Regeling van de Minister van Infrastructuur en Waterstaat, van,
nr. IENW/BSK-, tot wijziging van de Regeling voertuigen en enkele andere
regelingen in verband met de aanpassing van diverse permanente eisen,
gebruikseisen en technische eisen (periodiek onderhoud Regeling voertuigen
2020)

VERSIE TEN BEHOEVE VAN DE INTERNETCONSULTATIE

figuur 31a onderste rand van het glas minder of gelijk aan 80 cm boven het wegdek

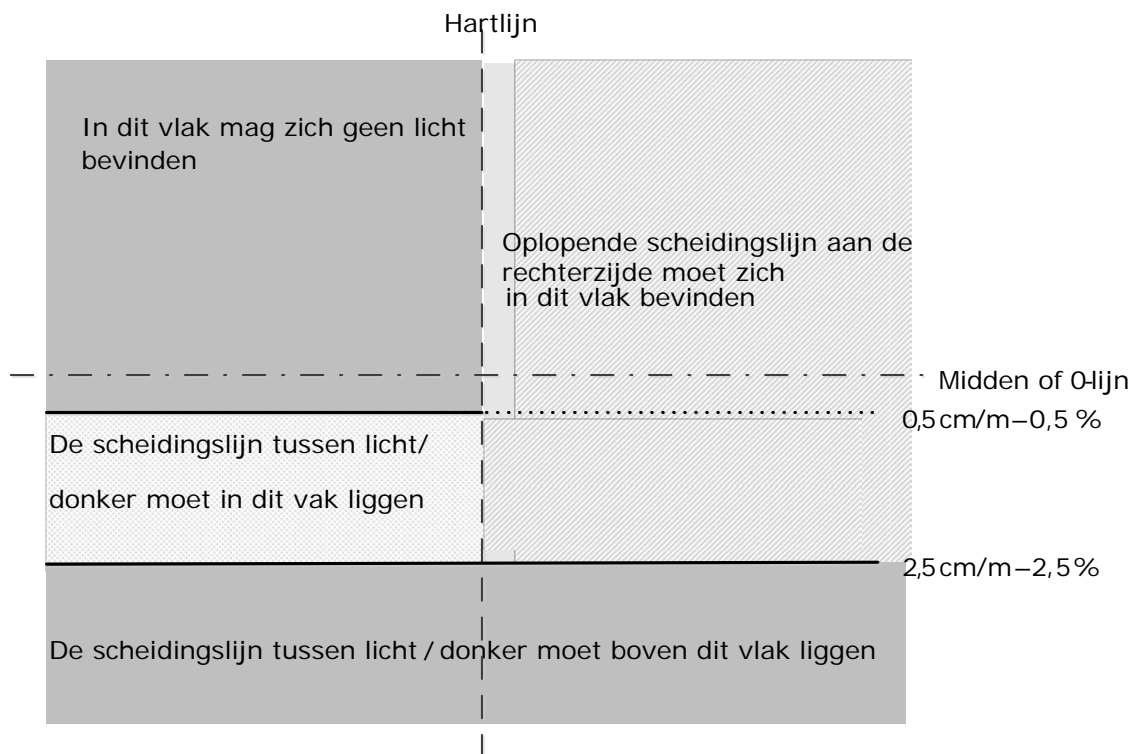
c. De daling van de lichtbundel van het dimlicht, waarvan de onderste rand van het glas minder of gelijk aan 80 cm boven het wegdek ligt, moet overeenkomen (zie figuur 31a) met:

- 1°. Minimaal 0,5 cm/m of 0,5% op 10 m zijn, en
- 2°. Maximaal 2,5 cm/m of 2,5 % op 10 m zijn.

figuur 31b onderste rand van het glas meer dan 80 cm boven het wegdek

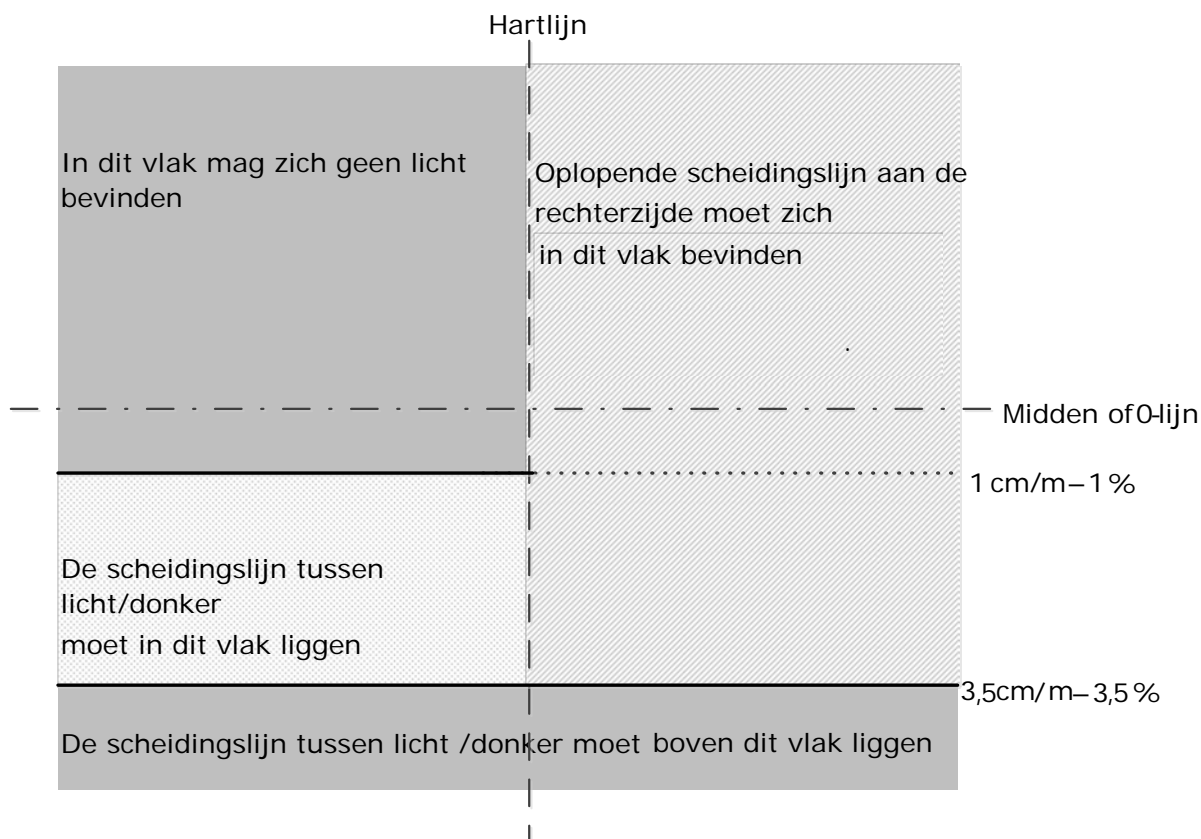
d. De daling van de lichtbundel van het dimlicht, waarvan de onderste rand van het glas meer dan 80 cm boven het wegdek ligt, moet overeenkomen (zie figuur 31b) met:

- 1°. Minimaal 1 cm/m of 1% op 10 m zijn, en
- 2°. Maximaal 3,5 cm/m of 3,5 % op 10 m zijn.
